EEH / EEB 6500.05/6600.05**Touch-Control lässt sich bei laufendem Betrieb nicht mehr bedienen**

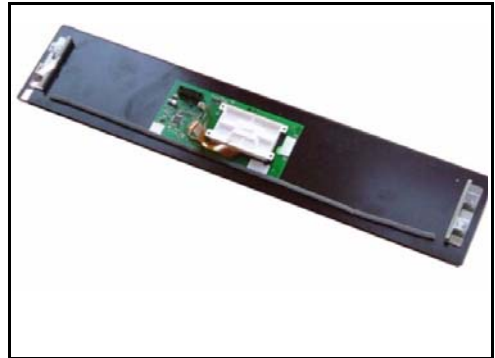
Bei einer Temperaturen über 60°C kann es vorkommen, dass sich die Touch-Control nicht mehr einstellen lässt. Der Grund dafür ist Feuchtigkeit, die sich zwischen Anzeigeplatine und Elektronikplatine gebildet hat.

Um dies zu verhindern, muss eine Klebefolie aufgebracht werden.

Dazu bitte wie folgt vorgehen:

1. Glasfrontscheibe ausbauen und auf eine saubere, weiche Auflage legen.

2. Auf dem Flachbandkabel den Folienträger auflegen. Es wird so verhindert, dass sich das Flachband verschiebt.

3. Folie gleichmäßig aufkleben.

4. Dabei die Folienränder gleichmäßig und fest ohne Luftblasen auf der Glasscheibe andrücken.

5. Mit einem scharfen Messer die Folie am Flachband-Kabelanschluss mittig aufschneiden.

6. Flachbandkabel aufstecken und die Klebefolie ringsum andrücken.

7. Glasfrontscheiben wieder einbauen und dabei auf genauen Sitz achten.
Folie dabei nicht beschädigen.

8. Funktionsprüfung und VDE durchführen.
